**CCR-VIA -- COMITATO DI COORDINAMENTO REGIONALE PER LA VALUTAZIONE D'IMPATTO AMBIENTALE**

**Giudizio n° 4337 Del 12/09/2024**  
**Prot. n° 24/30322 Del 05/08/2024**

**Oggetto:** Modifica di potenzialità di allevamento avicolo, già provvisto di Autorizzazione Integrata Ambientale

**Comune di Intervento:** Bellante (TE)

Figura 19 Distanza dei recettori dalle ventole di emissione box NORD

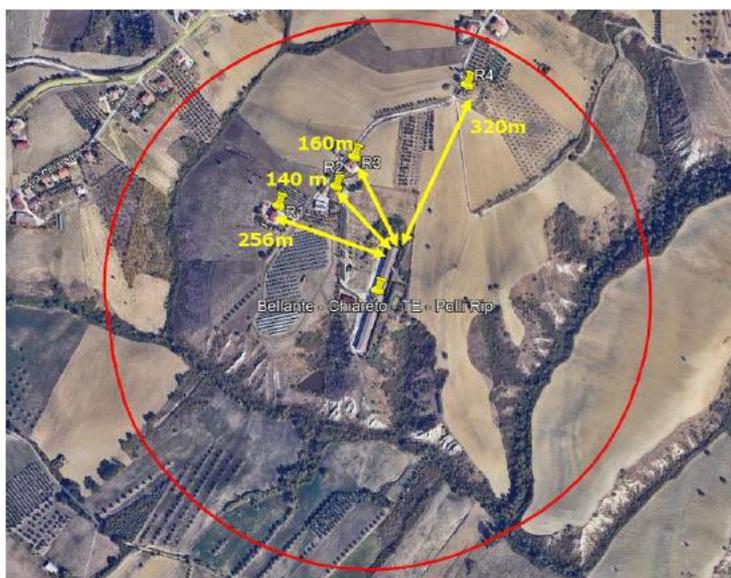
Il tecnico ha considerato i seguenti recettori **sensibili le abitazioni più prossime, anche se non abitate**, ma utilizzate come appoggio per le operazioni agricole del fondo a cui sono annessi.
